**GOVERNO DO DISTRITO FEDERAL****GABINETE DO GOVERNADOR****Assessoria Especial de Estratégia**

Relatório SEI-GDF n.º 1/2023 - GAG/AEE

REFERÊNCIA: Processo SEI-GDF nº 00390-00004207/2021-21.**INTERESSADO: UNIÃO (DEPARTAMENTO DE ENGENHARIA E CONSTRUÇÃO DO EXÉRCITO BRASILEIRO).****RESPONSÁVEIS TÉCNICOS: Priscila Werneck Alves Cardoso- Arquiteta Urbanista, Edvaldo Germano da Silva - Técnico agrimensor, e Mendson Cabral Amenta Boaz - Engenheiro Cartógrafo.****ASSUNTO: Desdobro do lote denominado Pátio Ferroviário de Brasília, com criação de 11 (onze) novos lotes para comercialização, com testadas frontais voltadas para a EPIA.****RELATORES: RENATO OLIVEIRA RAMOS (Conselheiro Suplente - CASA CIVIL/DF); RUTH STEFANE COSTA LEITE (Conselheira Titular representante da HABITECT); DELMA TAVARES MARIANI (Conselheira Titular - PRECOMOR/DF).****1. APRESENTAÇÃO**

Figura 3: Lotes Resultantes - MDE 500/2022

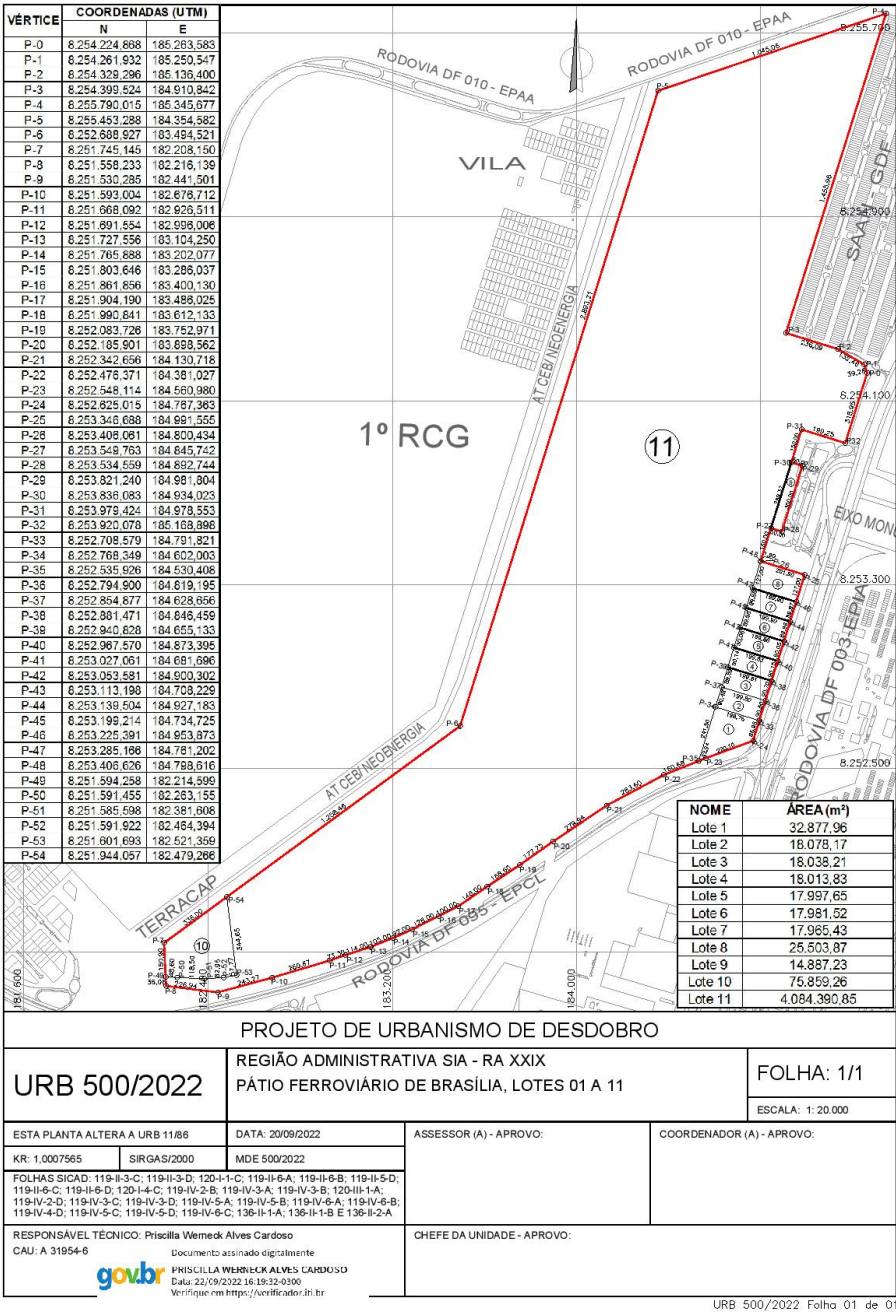
Assim, está prevista a subdivisão do imóvel de matrícula nº 58.455 (2º CRI) - (96217993) em 11 (onze) lotes, com as seguintes áreas, que somam a área total original de 4.341.593,98 m²:

- Lote 1 - 32.877,96m²;
- Lote 2 - 18.078,17m²;
- Lote 3 - 18.038,21m²;
- Lote 4 - 18.013,83m²;
- Lote 5 - 17.997,65m².
- Lote 6 - 17.981,52m²;
- Lote 7 - 17.965,43m²;
- Lote 8 - 25.503,87m²;
- Lote 9 - 14.887,23m².
- Lote 10 - 75.859,26m²;
- Lote 11 - 4.084.390,85m².

As subdivisões resultam na área total original de **4.341.593,98m²**.

Em relação ao levantamento topográfico, constatou-se a concordância entre as dimensões aferidas na base de referência e as apresentada no projeto elaborado, atendendo aos dispositivos do artigo 8º da [Portaria SEDUH nº 37, de 24 de maio de 2021](#).
